Estudo de Impacte Ambiental da Pedreira Vale Água

O presente documento é a resposta ao Pedido de Elementos Adicionais (PEA), do processo AIA_2020_0030_010305, do Regime Jurídico de Avaliação de Impacte Ambiental (AIA), associado ao licenciamento do Projeto da Pedreira Vale Água, localizado nos concelhos de Águeda e Anadia.

RELATÓRIO DE CÁLCULO DE VOLUME

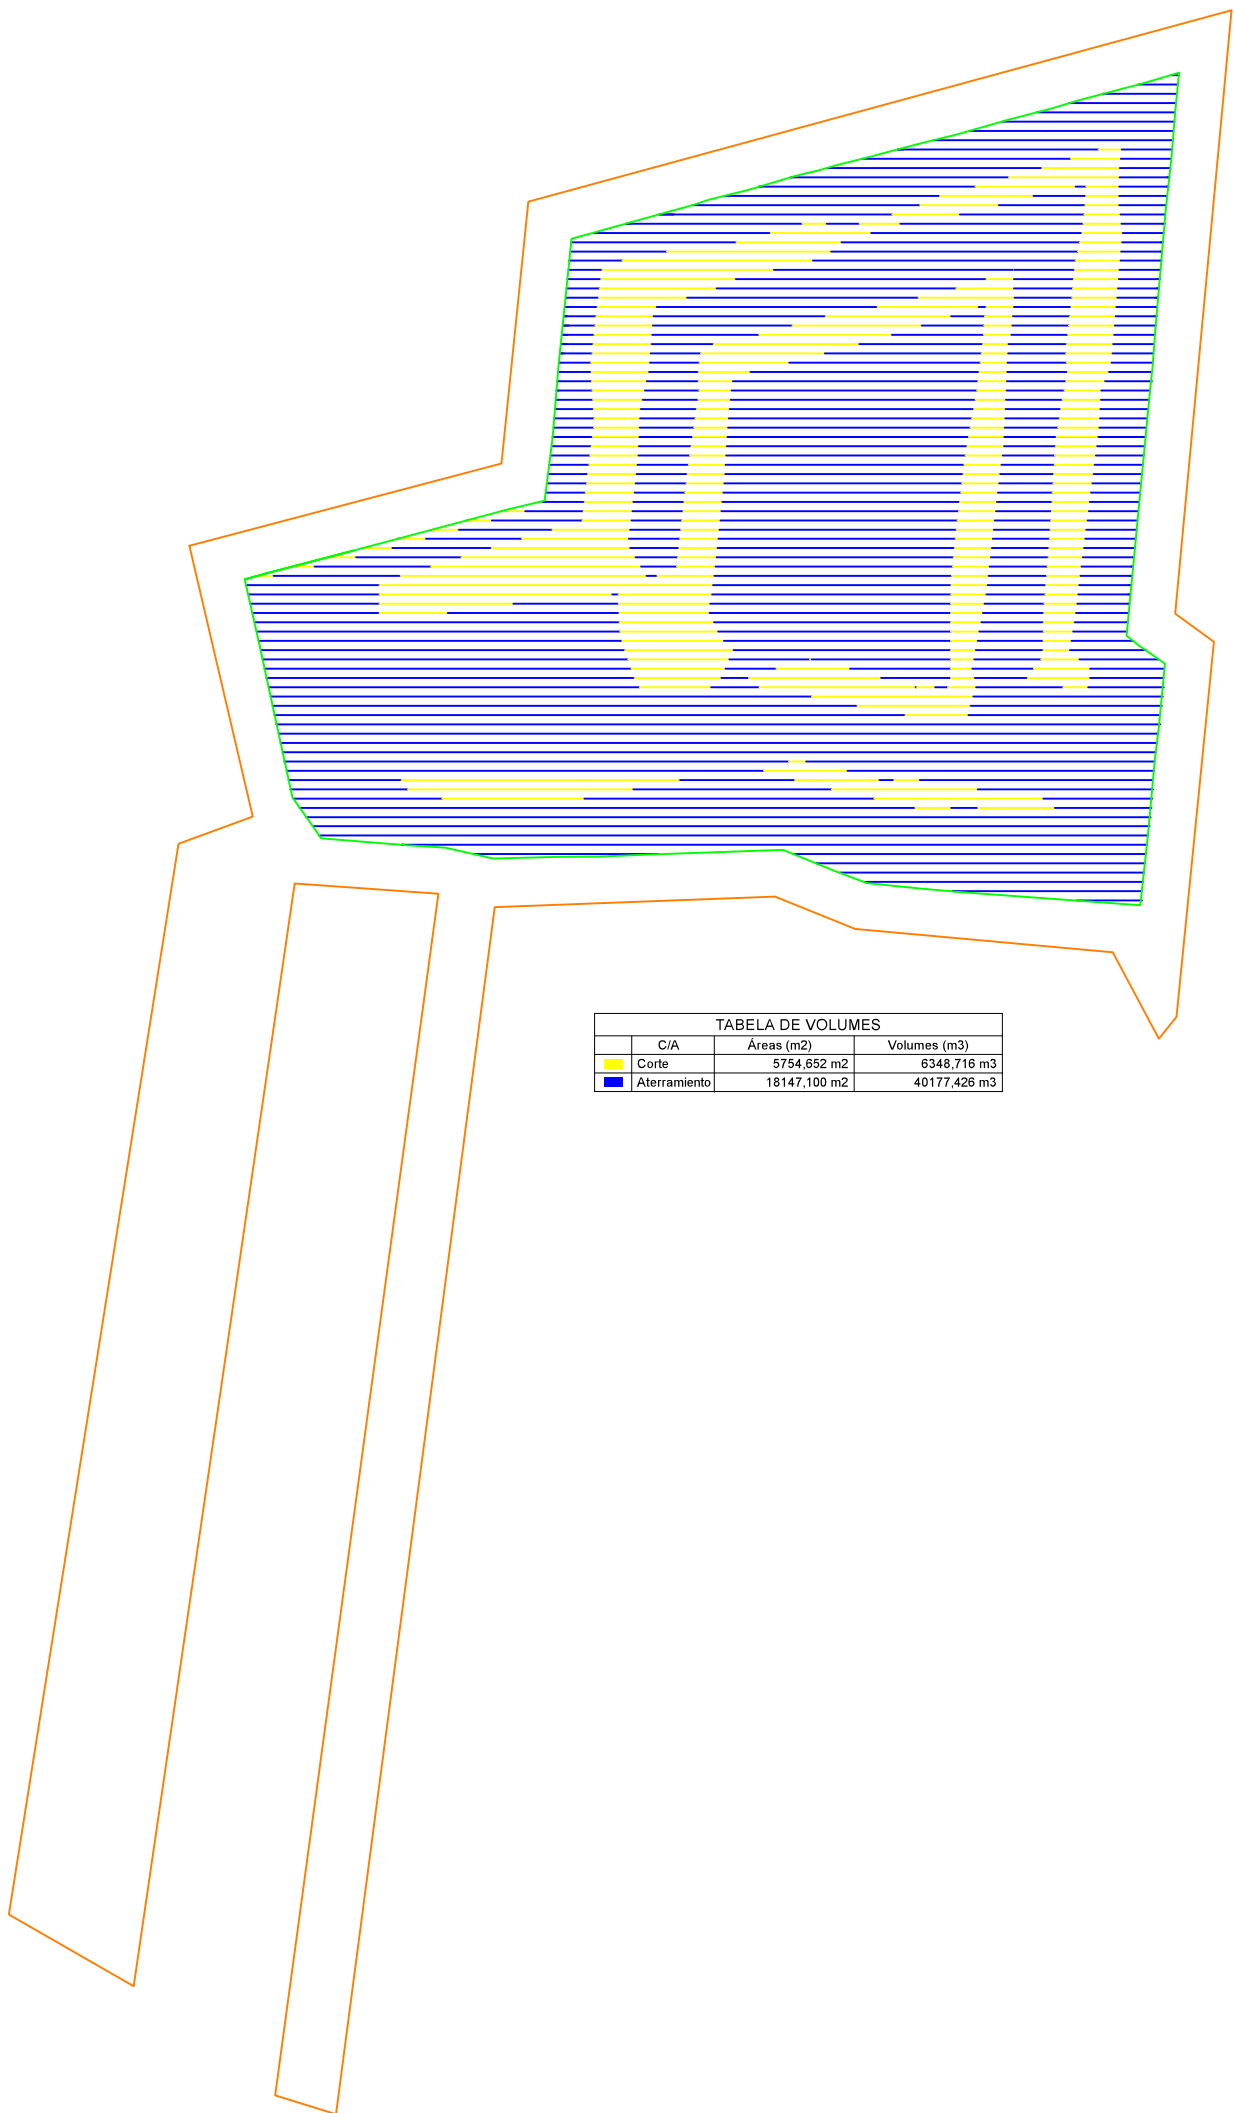
2) Cálculo demonstrativo de que o volume de resíduos de extração resultantes da exploração é suficiente para a modelação proposta.

O cálculo dos volumes foi efetuado utilizando o software de topografia e geodésia denominado DataGeosis. Este Software faz o cálculo do volume entre superfícies, através de secções transversais e também por formas mais precisas, como a comparação entre duas superfícies, onde o cálculo é executado por integração matemática. No Anexo I do presente documento é apresentado o relatório do cálculo dos volumes entre a superfície de escavação e a superfície de modelação, no qual se verifica que o volume previsto de estéril (100.350 m³) é suficiente para a recuperação estimada.

PEÇA N° 10

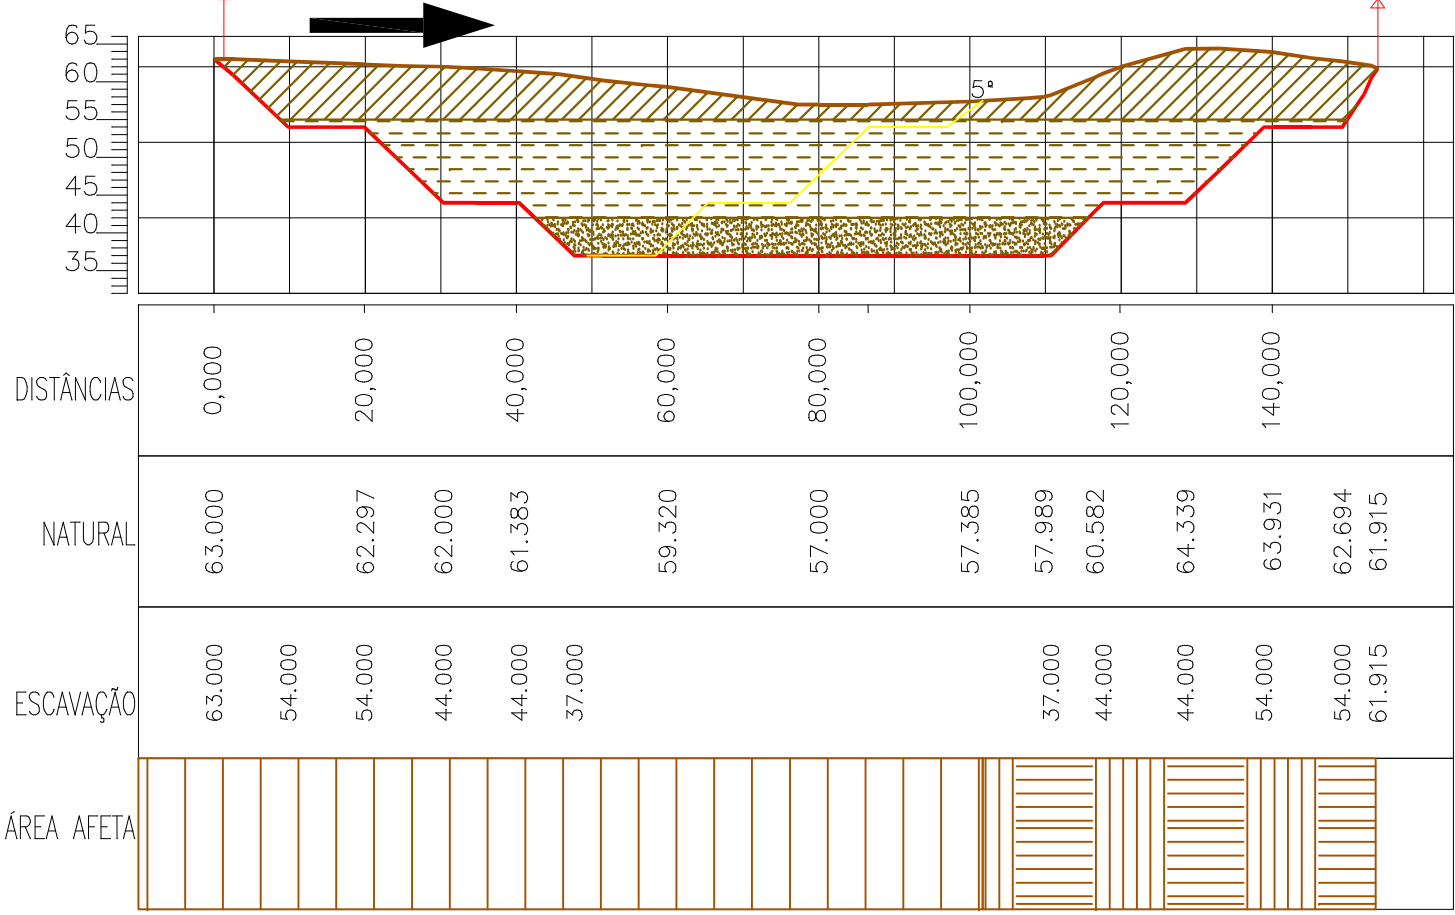
6) Peça desenhada que represente os perfis longitudinais da lavra (no sentido da evolução da lavra) previstos no final de cada período de 3 anos da exploração, em articulação com o cronograma das operações.

A peça desenhada solicitada encontra-se no Anexo I do presente documento.

PEÇA Nº11

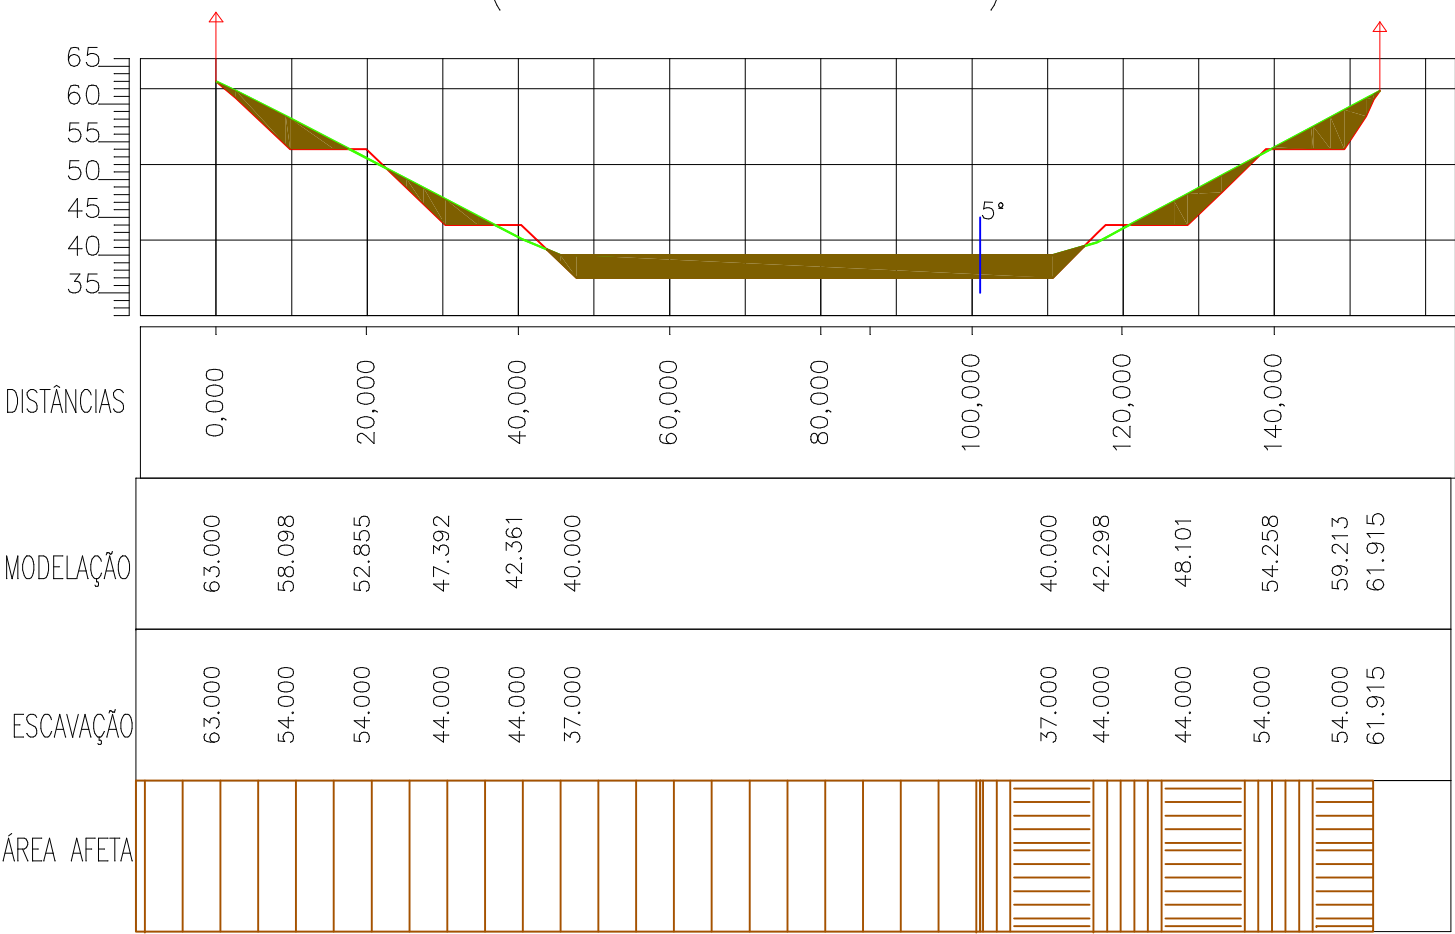
7) Peça desenhada que represente os perfis longitudinais da modelação do terreno (no sentido da evolução da recuperação) previstos no final de cada período de 3 anos da exploração, em articulação com o cronograma das operações.

A peça desenhada solicitada encontra-se no Anexo I do presente documento.
